PROPUESTA DE DICTAMEN TÉCNICO

INFORME FAVORABLE SOBRE LA SOLICITUD DE AUTORIZACIÓN DE LA MODIFICACIÓN DE DISEÑO DE LA GRÚA PUENTE DEL EDIFICIO DE COMBUSTIBLE DE LA UNIDAD II DE LA CENTRAL NUCLEAR ALMARAZ

Solicitud de autorización de la modificación de diseño de la grúa puente del edificio de combustible de la unidad II de la CN Almaraz, así como de aprobación de la propuesta PME-2-16/04 de cambio a las Especificaciones Técnicas de Funcionamiento (ETF) y OCES-0-6815 de cambio al Estudio Seguridad (ES), asociados a dicha modificación.

Chapas de refuerzo (en verde y en azul) de la viga BEWA, cubriendo la zona con indicaciones (en rojo)

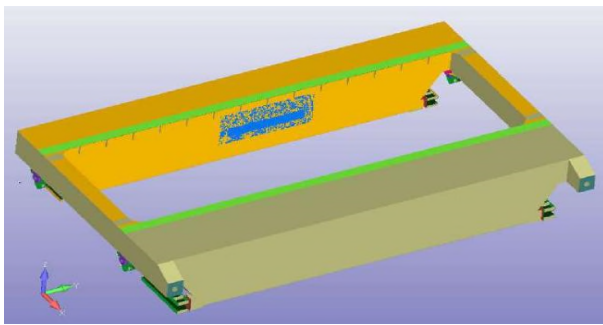
El refuerzo consiste en dos chapas adyacentes que cubren por completo el exterior de la zona del alma interior de la viga cajón BEWA (viga estrecha) de la grúa FC2-FC afectada por las indicaciones. Se emplean dos chapas (en vez de una única) con el objeto de facilitar las maniobras de colocación y de montaje. Estas chapas presentan un espesor de 12 mm, y se sueldan por sus bordes y por una serie de agujeros rasgados al alma de la viga en cuestión, de espesor 15 mm, de manera que proporcionan refuerzo estructural a la misma. El conjunto de las dos chapas cubre una zona rectangular de dimensiones 1215 x 3400 mm, con un peso de 185 y 200 kg respectivamente cada una de ellas.

Las chapas se sueldan perimetralmente al alma de la viga mediante soldadura de ángulo, así como mediante soldadura perimetral de los agujeros rasgados, con el fin de asegurar un comportamiento homogéneo del alma de la viga y el refuerzo, como si fueran una sola unidad. Las dos chapas se sueldan entre sí.

La evaluación ha revisado dicho cálculo y ha analizado los resultados del efecto del refuerzo en el puente grúa de la unidad II ante las sollicitaciones producidas, tanto por condiciones de operación normal, como por el sismo SSE. En ambos casos los resultados que ha obtenido el titular indican que las tensiones que aparecen, tanto en el alma del puente, como en la propia chapa de refuerzo, como en las soldaduras del refuerzo, son inferiores a los límites aplicables. Asimismo la evaluación considera que las hipótesis tomadas en el modelo de elementos finitos y en los cálculos manuales son conservadoras, por lo que, a la vista de los resultados presentados, los análisis se consideran aceptables.

Por otra parte, conviene mencionar que el titular no ha efectuado comprobaciones del puente grúa con el refuerzo en relación con el sismo OBE (sismo base de operación). Este enfoque no es coherente con el seguido en la modificación de diseño original 2-MDP-03322-01, donde sí se analizaba el OBE. A pesar de ello, en el caso del refuerzo en la viga BEWA, la evaluación considera que el caso del OBE se encuentra envuelto por el caso sí analizado del SSE, por los siguientes motivos:

- Los espectros aplicables al OBE son inferiores a los del SSE, pese al amortiguamiento que es del 4 % en el SSE y del 3 % en el OBE, lo cual queda justificado en la evaluación.
- Las tensiones que se han obtenido en el análisis del refuerzo ante el sismo SSE son suficientemente inferiores al límite contra el que se ha comparado, para que también resultaran inferiores de haber sido comparadas contra el límite aplicable al OBE:

Como conclusión de todo lo anterior, se considera que los análisis presentados por el titular con las chapas de refuerzo en el puente de unidad II cubren suficientemente todas las situaciones esperables y, dado que los resultados obtenidos son satisfactorios (al encontrarse

las tensiones por debajo de los límites aplicables), se considera que la solución del refuerzo propuesta es aceptable.

Por tanto, la alteración de diseño 2-MDP-03322-01/M01 es aceptable.
